## Bescheid

**über die Änderung und Ergänzung der  
allgemeinen bauaufsichtlichen Zulassung  
vom 24. September 2014**

**Z-19.14-1955**

**Brandschutzverglasung "neuform - Typ NVF 301"**

Anlage 1a

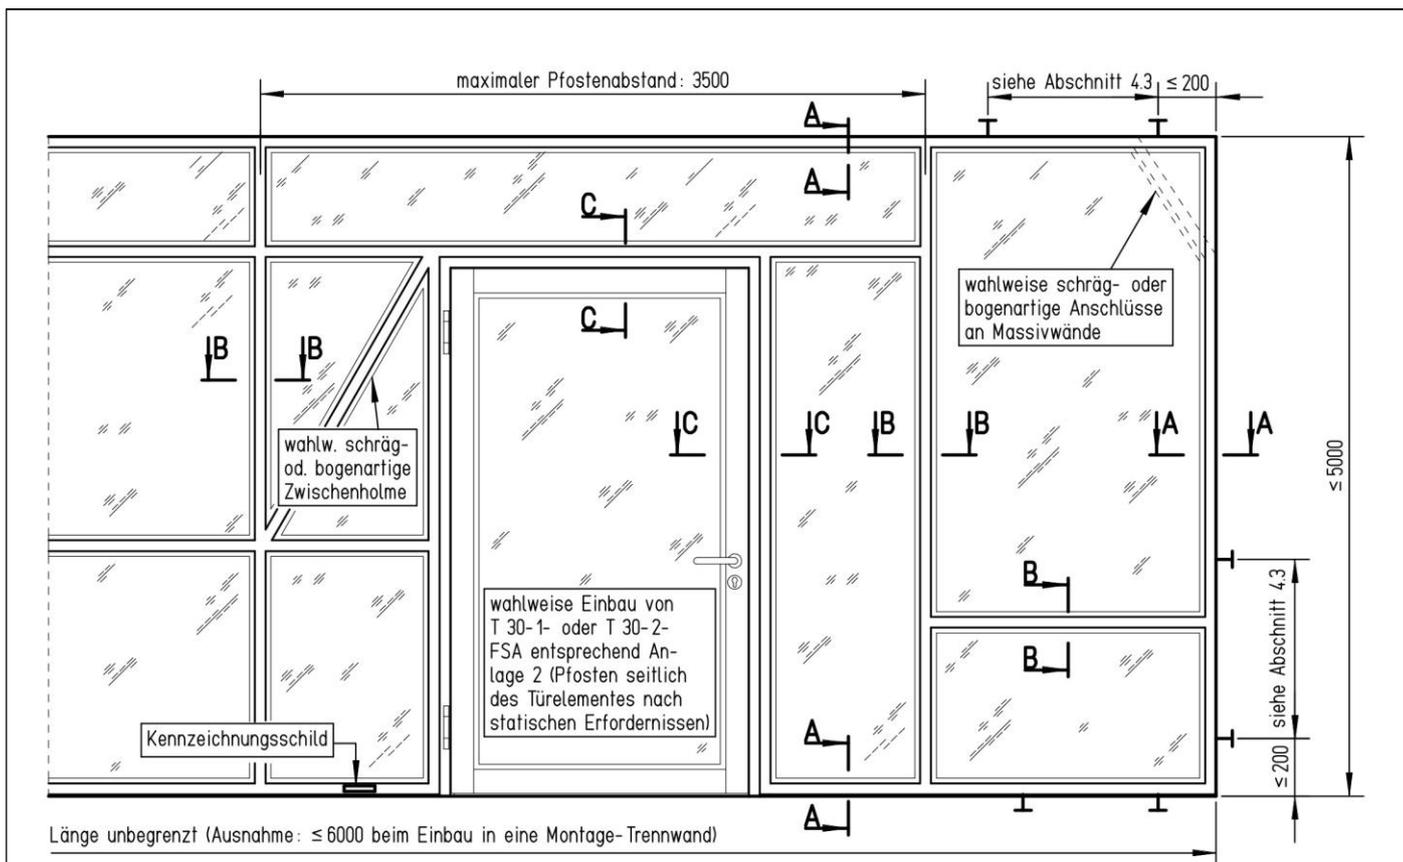
13. Die Anlage 1 der allgemeinen bauaufsichtlichen Zulassung wird durch die Anlage 1 a dieses Bescheids ersetzt.

Absturzsicherheit siehe Abschnitt 3.2.5

Anlage 2a

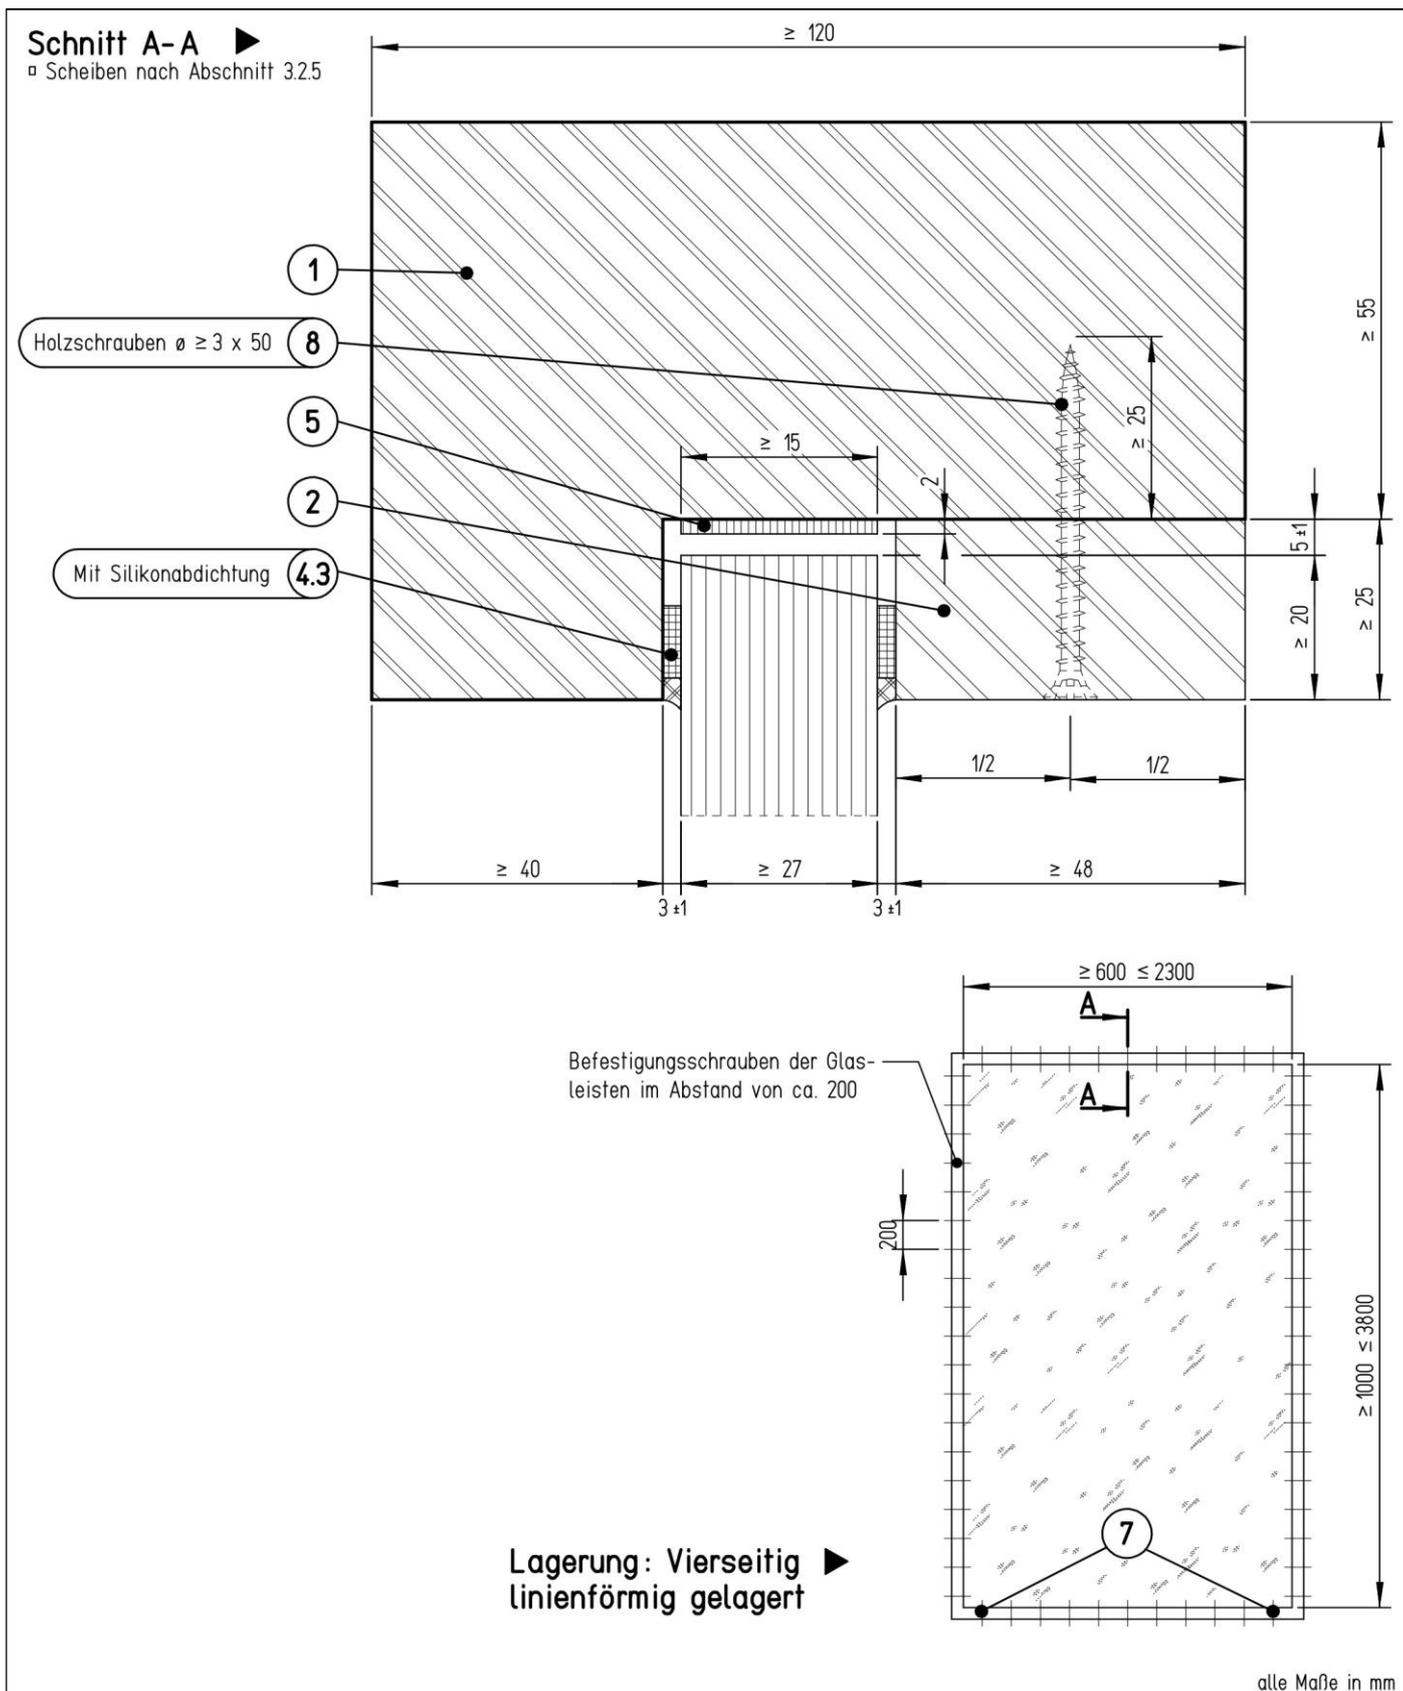
14. Die Anlagen der allgemeinen bauaufsichtlichen Zulassung werden um die neue Anlage 2 a dieses Bescheids ergänzt.

Die Verbundglasscheiben "CONTRAFLAM 30" müssen als Vertikalverglasung vierseitig gelagert sein. Der Glaseinstand muss an den gelagerten Kanten mindestens 20 mm betragen. Der Festanschlag hat eine Tiefe von mindestens 40 mm.

4.2.2.4 Bei Anwendung der Brandschutzverglasung als absturzsichernde Verglasung muss der Glaseinstand  $\geq 20 \text{ mm}$  betragen.
